STADT **SCHWABACH**

## Stellungnahmen der Verwaltung

### Planfeststellungsverfahren

für den Ersatzneubau der 380-kV Leitung Raitersaich – Ludersheim – Sittling – Altheim („Juraleitung“) im Teilabschnitt Raitersaich-West – Ludersheim- West, Abschnitt A-Katzwang

Baufeld Wolkersdorf (schematische Darstellung aus Erläuterungsbericht, S. 82)

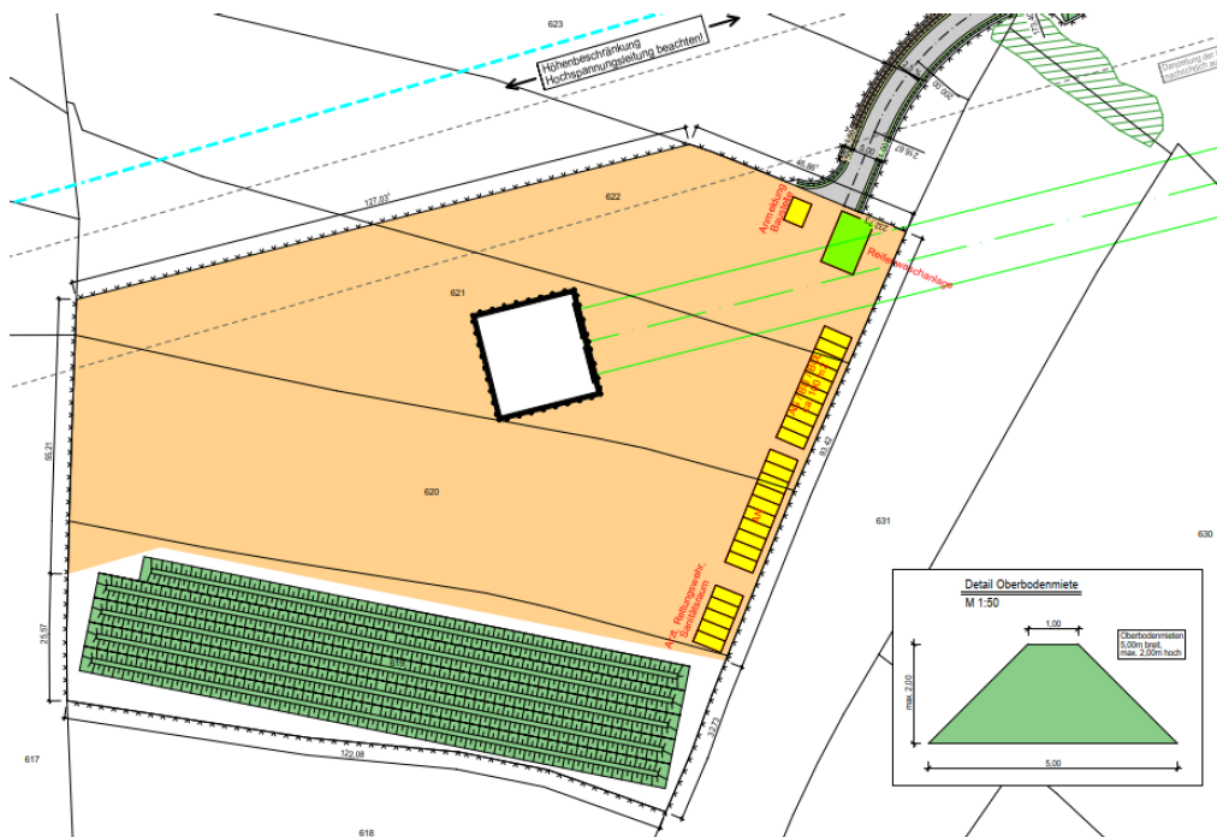
Die Lieferung von Material und Baumaschinen wurde umfangreich geprüft. Dabei wurden neben dem Transport mit LKW auch die Bahn- und Binnenschiffartslogistik in die Planung mit einbezogen, was teilweise zu einer Reduzierung der Verkehrsbelastung durch LKWs beitragen kann. Die in Wolkersdorf anzulegende Baustraße wird auch die spätere Erschließungsstraße zum Betriebsgebäude sein. Zur Andienung dieser wird eine T-Kreuzung zur Volckamerstraße errichtet.

Der Großteil des Baustellenverkehrs, entstehend durch den Abtransport von Aushubmaterial, welches durch die Tunnelbohrmaschine entsteht, wird über den Anschlusspunkt in Katzwang abgewickelt. Vom Bau Feld in Wolkersdorf muss die Bohrmaschine nach dem Abschluss der Bohrarbeiten abtransportiert werden. Außerdem entsteht Baustellenverkehr zur Herstellung des Betriebsgebäudes.

Abbildung 2: Verlegung der Erdkabel offener Einbau

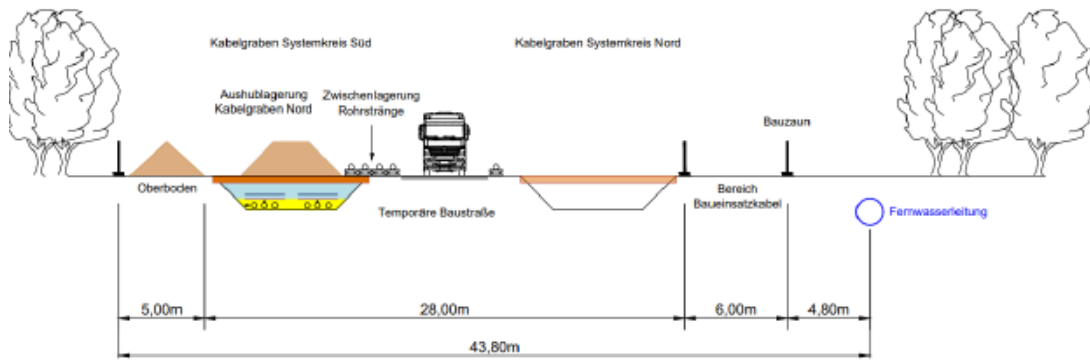
Eine geotechnische Vorerkundung hat bereits stattgefunden, eine bodenkundliche Erkundung wird im Vorfeld der Baumaßnahme durchgeführt.

Während des Vorhabens wird Boden u.a. befahren, umgelagert, zwischengelagert, ausgetauscht, wieder eingebaut und rückverdichtet. Dies kann verschiedene Auswirkungen auf den Boden wie Verdichtung, Erosion, Vermischung, Versiegelung, Verunreinigung, Veränderung des Wasserhaushalts, Einbringung eines Baukörpers etc. haben.

Eine Bodenkundliche Baubegleitung (BBB) soll eingerichtet werden. Das LBP-Maßnahmenblatt (V 2.1) geht hier genauer darauf ein. Dort sind auch diverse Maßnahmen beschrieben. u. a. soll von der Bodenkundlichen Baubegleitung ein Bodenschutzkonzept erarbeitet werden.
